From: "Sigrid Rasmussen" <Sigrid.Rasmussen@asplanviak.no>
Sent: Mon, 25 Sep 2023 14:58:41 +0200
To: "Johanne Kryger" <Johanne.Kryger@tromso.kommune.no>
Cc: "Petter Daae" <petter.daae@kramer.no>; "Rigmor Tonstad" <Rigmor.Tonstad@tromso.kommune.no>
Subject: VS: Kræmer regulering: argumenter for å beholde foreslått løsning med takoppstikk med heis og trapp for tilkomst takterrasse (med riktig signatur)
Attachments: Kompaktboliger - Policy for kvalitet i små boliger.pdf, Munch-Brygge-50.jpg, Munch-Brygge-76.jpg, Munch-Brygge-81.jpg, MunchBrygge_drone_0034.jpg, MunchBrygge_drone_0048.jpg, MunchBrygge_drone_hires_0134.jpg, Munch-Brygge-44.jpg, Munch-Brygge-47.jpg, Munch-Brygge-49.jpg

Her kommer derfor noen innspill om tiltenkt takoppstikk til trapp og heis for å etablere tilkomst til en takhage, som jeg håper du kan ta med deg i den interne debatten:

Bestemmelse om takoppstikk beskriver «tekniske anlegg». Det kan være forstås feil og er derfor kanskje misvisende

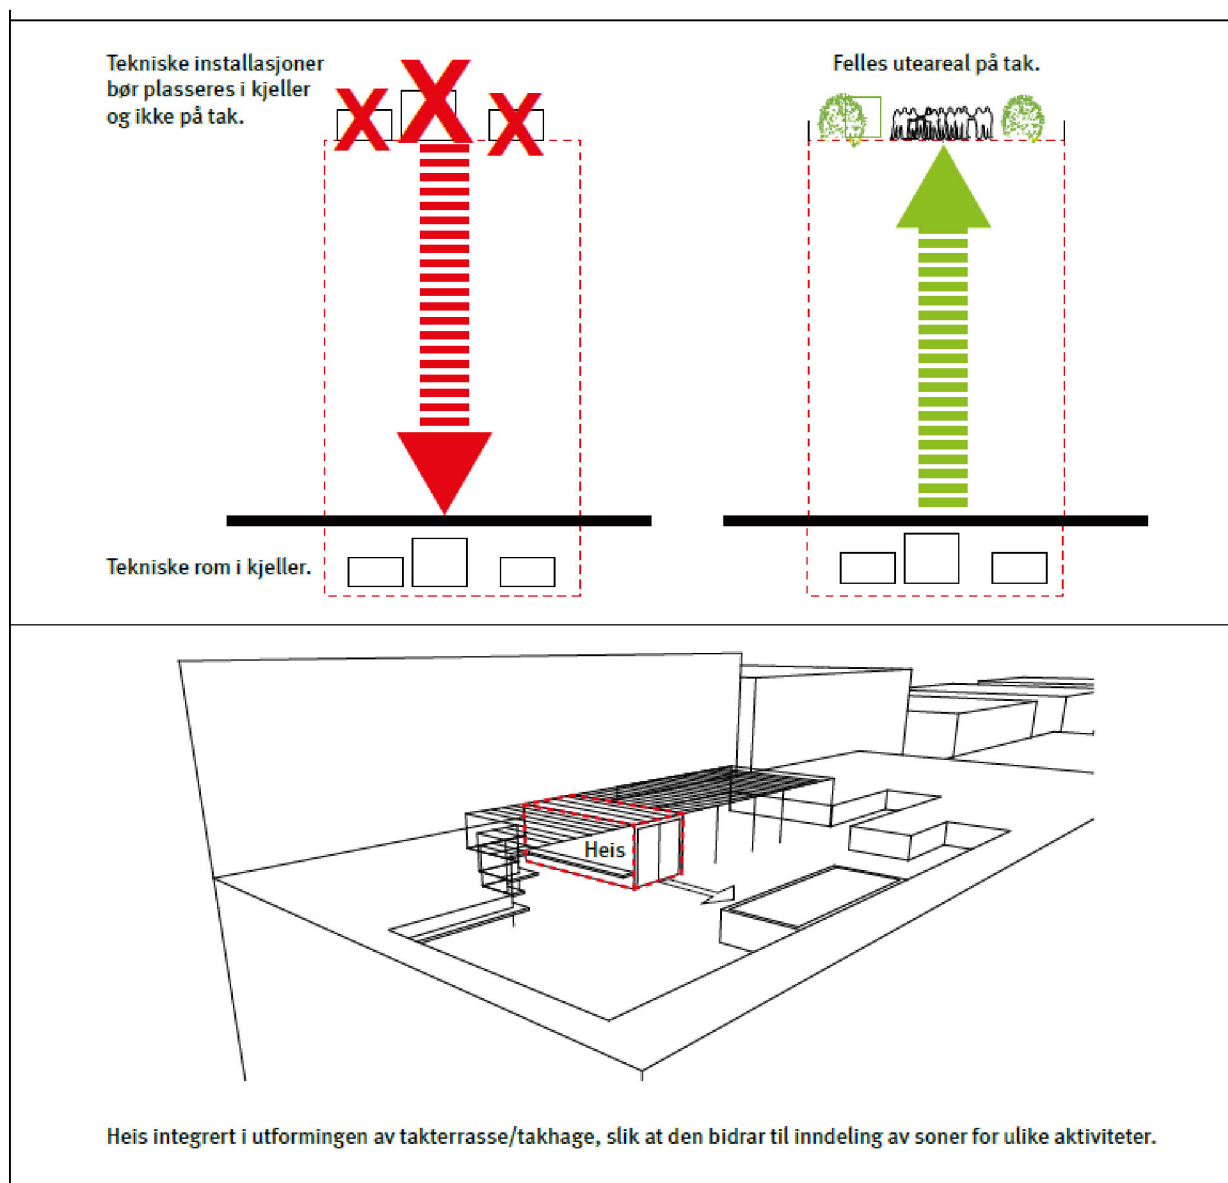
Med tekniske installasjoner mener vi noen *mindre* tekniske installasjoner som ventilasjonspiper og lignende som alltid føres til tak. Men vi mener *ikke* at et helt ventilasjonsrom skal bygges på taket. Da dette vil ødelegge for kvalitetene på ev. takhage. Men noen mindre tekniske installasjoner som ventilasjonspiper og lignende kan man ikke unngå. Det er disse vi har angitt høyde for. Vi kan godt endre formuleringen her til «mindre tekniske installasjoner/ventilasjonspiper».

- Maksimalt tillatt gesims- og mønehøyde er angitt på plankartet
- For følgende områder tillates i tillegg etablert heis/ trapp til takhage samt tekniske anlegg med følgende maksimal høyde, utstrekning maks 10% av takflaten og inntrukket slik at det ikke øker skyggelegging fra bygningen:
 - BBB4: trapp/ heis inntil kote +39. Teknisk anlegg inntil kote +37.
 - BBB5: trapp/ heis inntil kote +29. Teknisk anlegg inntil kote +27.
 - BBB6: trapp/ heis og teknisk anlegg tillates tilbaketrukket inntil kote +49.
